**Avis délégué
Exploitation d'une carrière d'argile à Cahaignes,
commune déléguée de la commune nouvelle de
Vexin-sur-Epte (27)**

N° MRAe 2023-4984

Avis délégué de la MRAe Normandie n° 2023-4984 en date du 8 septembre 2023

**Avis délibéré
Exploitation d'une carrière d'argile sur Cahaignes,
commune déléguée de la commune nouvelle de
Vexin-sur-Epte (27)**

Périmètre de la version initiale du projet (en haut) et de la version actuelle (en bas) (source : dossiers)

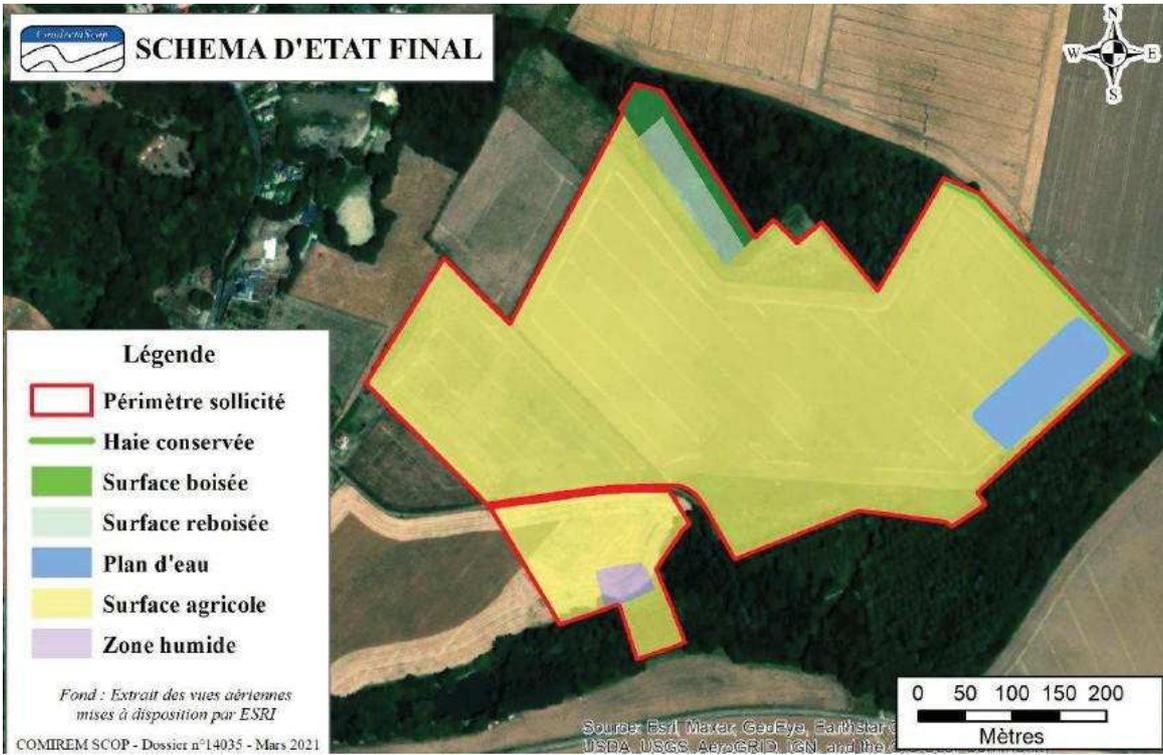
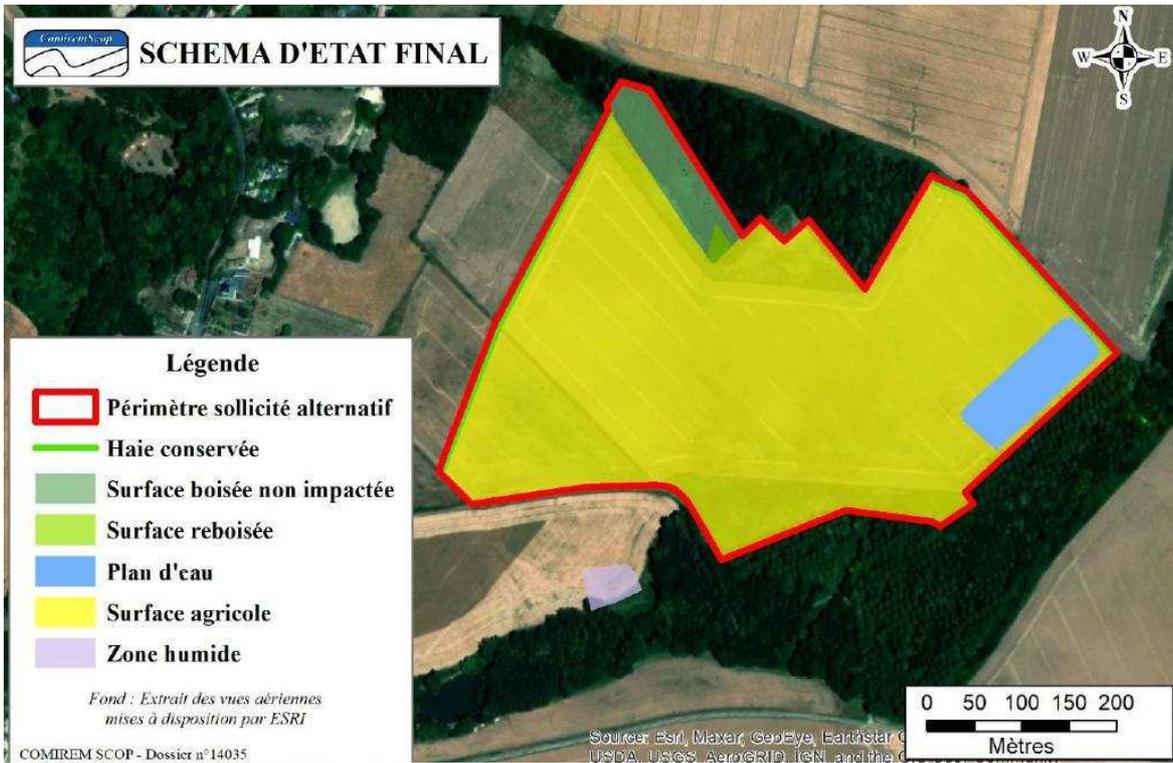
Par rapport à la version initiale du projet, la principale évolution apportée par le maître d'ouvrage est la réduction de l'emprise du projet, passant de 23,74 à 19,69 hectares (ha). Le périmètre au sud du chemin communal dit « chemin de l'Osier » a été exclu du projet (parcelles ZE 44 et ZE 95), ainsi que la partie nord-est des parcelles ZE 46, 47 et 48. Par ailleurs, les autres modifications apportées sont :

- la réduction de la durée d'exploitation demandée, passant de 30 à 20 ans ;
- le déplacement de la plateforme de stockage des matériaux utiles au nord-est du site ;
- une réduction de la hauteur maximale du front d'extraction de 29 à 17 mètres (m) ;
- la définition d'une nouvelle voie d'accès par le nord, depuis la route départementale 17, avec l'aménagement d'une voie privée de 1,7 km et une modification du plan de circulation attendu ;
- le prolongement vers le nord du merlon végétalisé de 3 m de haut prévu à l'ouest, accompagné de plantations complémentaires de boisements ou de haies ;
- la mise en place d'un plan de surveillance des poussières.

Figure 38 : Synthèse des zones humides (Source : Pierre Dufrêne)

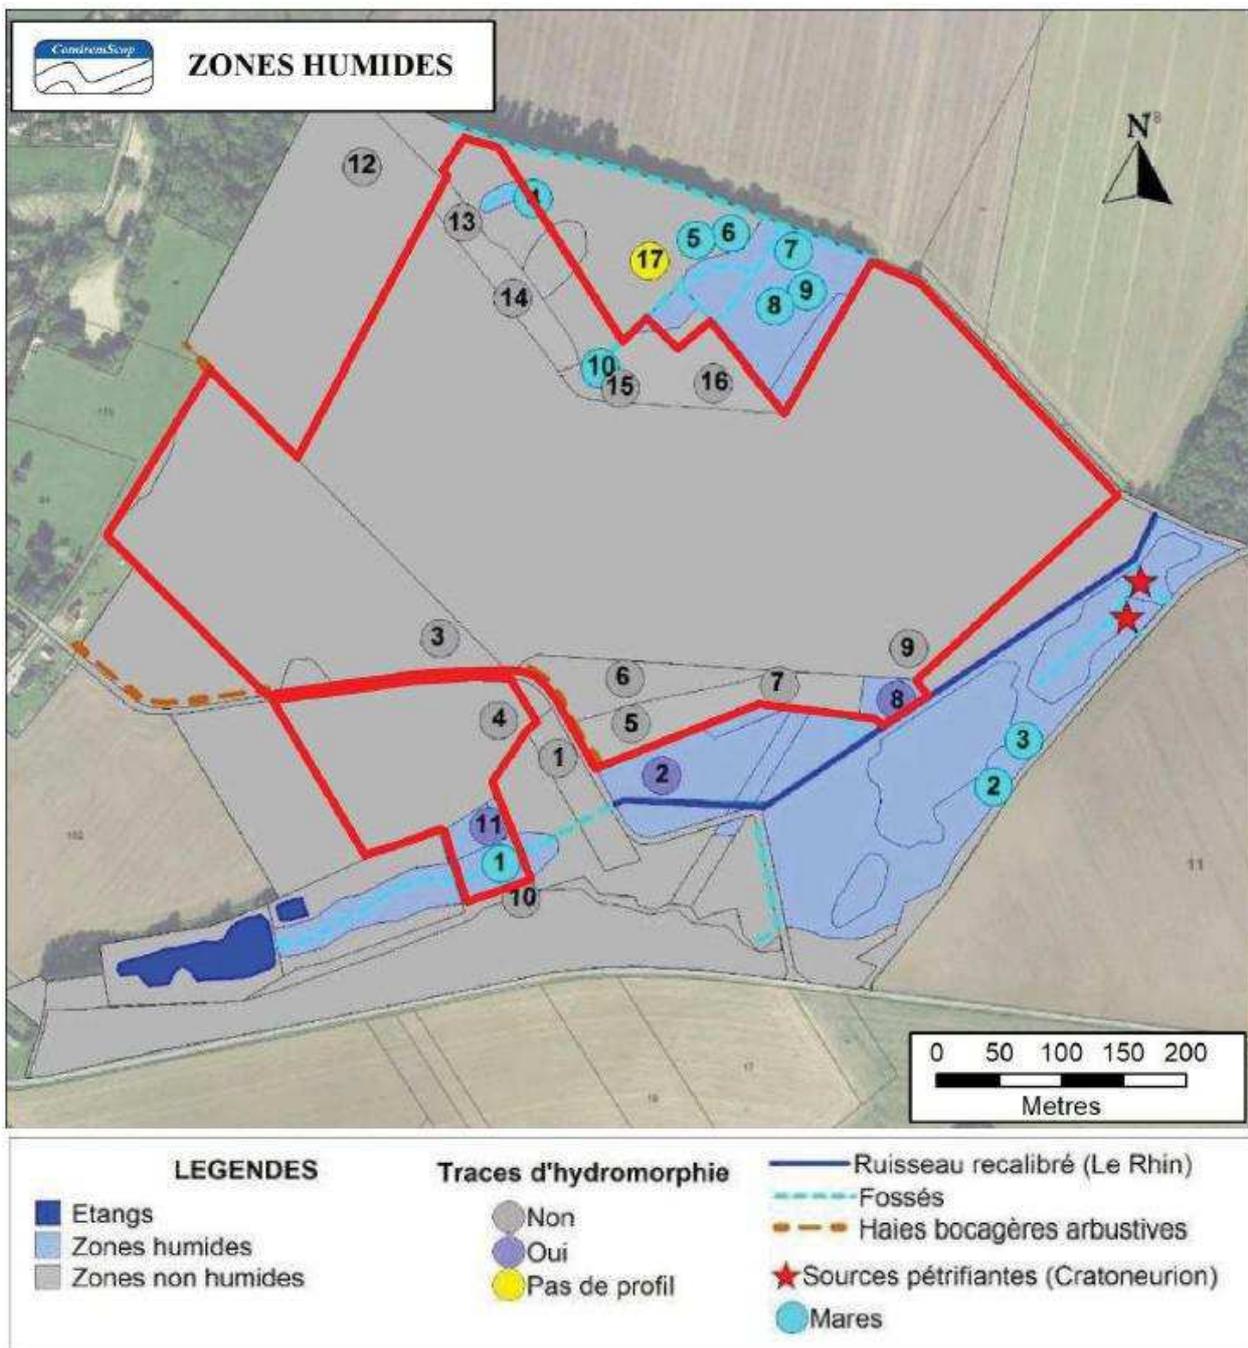
En outre les secteurs de zones humides font l'objet de mesures d'évitement en amont de la définition du projet (exclusion de l'essentiel des parties boisées). Les mesures de réduction consistent quant à elles à adapter le calendrier de décapage et de défrichement ainsi qu'à planter en phase 1 une haie bocagère à l'est permettant, selon le maître d'ouvrage, le maintien et le renforcement des

continuités écologiques. Afin d'apprécier l'efficacité de cette mesure, il conviendrait de préciser la composition végétale retenue, le dimensionnement de la haie (hauteur, largeur, espacements...) et de détailler le mode de gestion et le dispositif de suivi associés.

L'autorité environnementale recommande de justifier que les haies qui seront plantées permettront le maintien et le renforcement des fonctions écologiques. Elle recommande également de préciser leur mode de gestion et le suivi de leur efficacité, ainsi que les éventuelles mesures correctives en cas de constat d'écart aux objectifs.

**Figure 100 : Localisation de la surface destinée à la compensation zones humides
(Source : Pierre Dufrêne)**

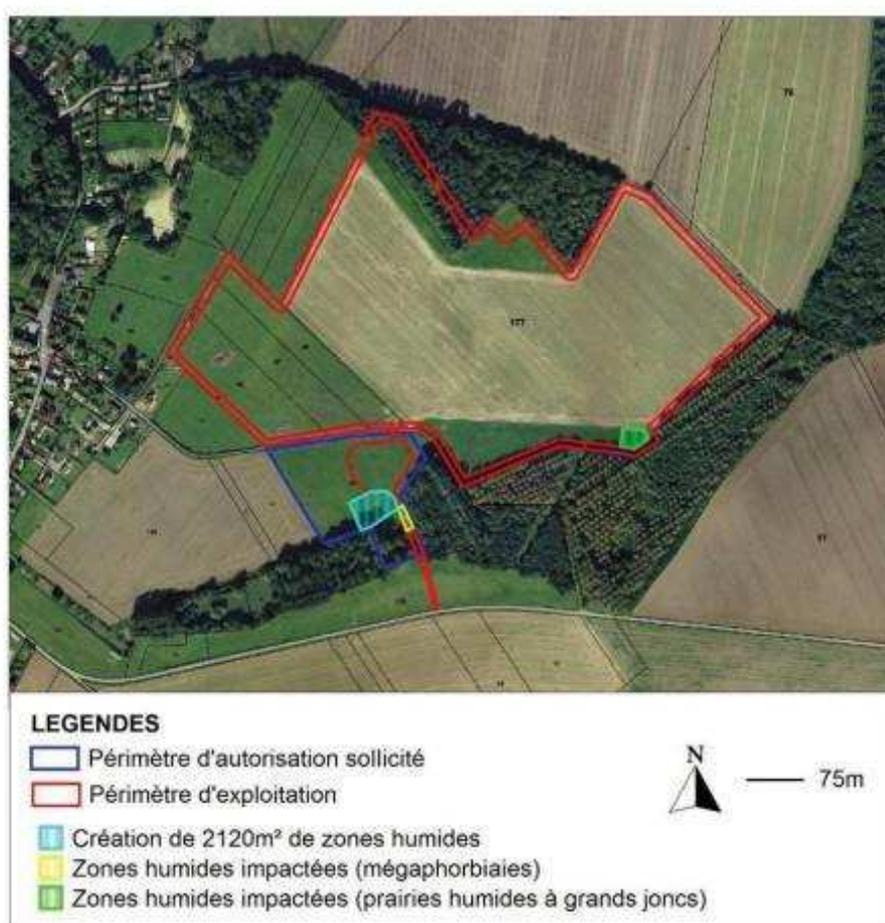
Dans le cadre de la remise en état du site au terme de l'exploitation, le bassin de décantation sera transformé en plan d'eau à vocation naturelle ou sera utilisé pour un usage agricole. La topographie actuelle devant être également reconstituée, il sera alimenté par les ruissellements d'une partie du site se dirigeant vers l'est. Le dossier ne contient pas d'éléments permettant de justifier que les aménagements prévus des berges est du futur plan d'eau (berges sinueuses en pente douce) et leur entretien (girobroyage triennal en alternance) sont favorables à la biodiversité. Ce type d'aménagement peut en outre avoir des conséquences sur le fonctionnement de l'hydrosystème (drainage des zones humides, réchauffement de la température de l'eau, modification des écoulements...), ce d'autant qu'il existe déjà un autre plan d'eau de ce type sur les sources alimentant le Rhin. Or, les incidences de l'aménagement du plan d'eau ne sont pas présentées dans le dossier.

L'autorité environnementale recommande d'étudier les incidences de l'aménagement du plan d'eau en fin d'exploitation, de justifier de l'intérêt de ce plan d'eau et de l'absence d'impact sur le fonctionnement hydrologique et hydrogéologique sur le secteur d'étude. Elle recommande également de justifier de l'impact positif des aménagements prévus des berges de ce futur plan d'eau sur la biodiversité.
